第20回関川流域委員会で提示した「概略ルート案(約200m幅)」と「比較評価結果」について お知らせします

概略ルート案の設定について

概略ルート案

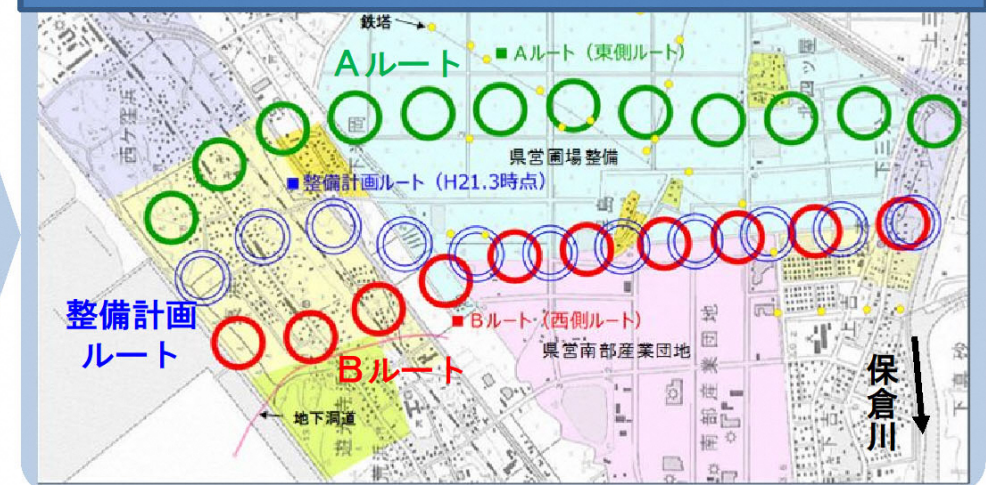
- 地域分断が最小限であり、放水路整備に伴う環境負荷等が小さいことを最も重視する。また、確実な治水効果が得られ、重要施設への影響が小さいBルート(西側ルート)が優位と判断する。
- 河口部で斜めに流出するため、海域への影響に留意する必要がある。
- これからはどうしたら分断感の少ない地域になるか、具体的に仕組みも含めてデザインしていく必要がある
- 地域への丁寧な説明により対応をお願いする。
- 日本各地で水害が発生しており、スピード感を持ってやってほしい。
